MESTNA OBČINA MARIBOR  
ŽUPAN

Številka: 35005 – 15/2018-42 0301 04  
Maribor, 9. avgust 2022

## STALIŠČA

### IN POJASNILA DO PODANIH PRIPOMB IZ JAVNE RAZGRNITVE ODLOKA O OBČINSKEM PODROBNEM PROSTORSKEM NAČRTU ZA STANOVANJSKO SOSESKO NOVO POBREŽJE

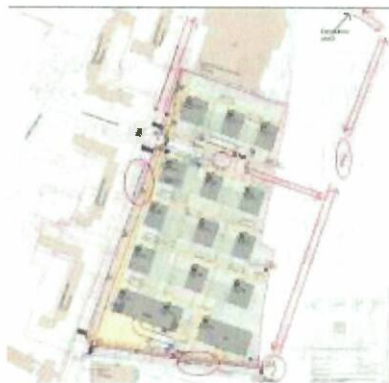
Vzpostavi se naj prometna ureditev od Puhove ceste navzgor proti Čufarjevi ulici, kot je prikazano na spodnji sliki. Čufarjeva ulica se naj na Ulico Veljka Vlahovića priključi z rondojem zaradi večje pretočnosti. Vzpostavi se naj tudi povezava ceste 1 proti vzhodu do obstoječe lokalne ceste.

#### **Pripomba se ne upošteva.**

Predlagani podaljšek ceste je umeščen izven območja prostorskega akta. Cesta 1 je načrtovana na način, da se bo prometno navezala na prometno omrežje, ki je izven tega OPPN. Cestni promet širšega območja se ureja skladno s Celostno prometno strategijo mestne občine Maribor in je podaljšek te ceste načrtovan s to strategijo. Izvedba je skladna z veljavnim izvedbenim prostorskim aktom.
